Autorité environnementale

**Avis délibéré de l’Autorité environnementale
sur les aménagements des sauts du fleuve
Oyapock et de la rivière Camopi (973)**

n°Ae : 2018-55

Avis délibéré n° 2018-55 adopté lors de la séance du 12 septembre 2018

Figure 4 : À titre d'exemple, enjeux écologiques du saut Samakou

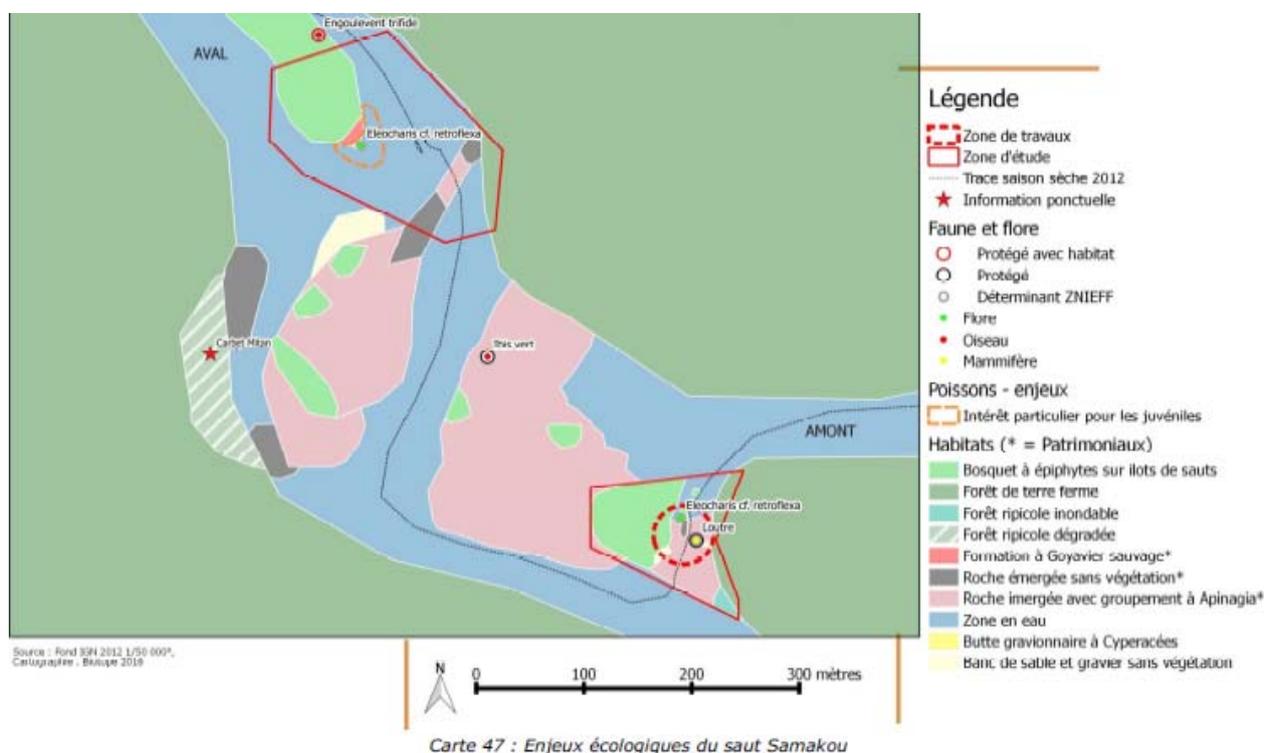
Les cartes représentent schématiquement les zones de travaux. Il est souvent possible d'opérer les recoupements avec les autres figures du dossier. Cette représentation apparaît néanmoins un peu trop schématique pour quelques sauts et des incohérences subsistent entre les différentes parties du dossier.

L'Ae recommande de veiller à la cohérence des informations et des graphiques correspondant à chaque saut et d'affiner la représentation des zones de travaux sur les cartes d'enjeux écologiques.

Figure 5 : Saut Oulwa Itou. Source : image transmise au rapporteur, à sa demande, superposant la carte des enjeux environnementaux avec la localisation des blocs à évacuer. L'ouvrage de soutien n'est pas représenté (cf. recommandation de la partie § 1.2)

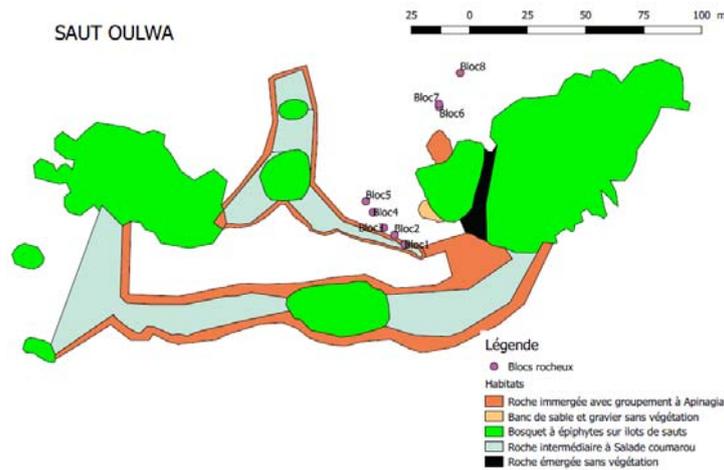
L'Ae recommande de mieux décrire les caractéristiques et les modalités de réalisation de l'ouvrage de soutien de la ligne d'eau à l'amont du saut Oulwa Itou.

C'est notamment l'expertise hydraulique préalable qui a conduit, pour le premier de ces deux sauts, à compléter les retraits de certains blocs rocheux par la réalisation d'un ouvrage de soutien de la ligne d'eau en amont de la barre rocheuse à l'entrée du saut. La modification de la ligne d'eau pourrait conduire à affecter les populations de podostémacées. Compte tenu des options retenues et des précautions prises, le dossier considère que l'impact, potentiellement fort, sera réduit, ce qui paraît crédible, à la lumière de l'expérience acquise à l'occasion des premiers aménagements et des études préalables conduites.
